**LICITACIÓN PÚBLICA 14/21**

**OBRA: "SUSTITUCION De La Esc. Pascual Chena" Dto. 25 de Mayo**

**RESPUESTA A CONSULTA N° 1**

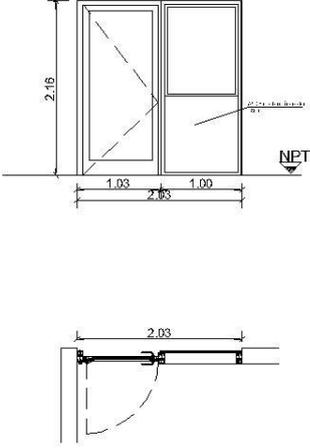
**4.6.4 Antepechos Piedra Granito Natural: El Pliego ETP se especifica que se realizarán de Hormigón y en Planilla de Computo y Presupuesto se indica que deben realizarse de Granito Natural. Se solicita aclarar que material debe considerarse.**

El antepecho será de Hormigón.
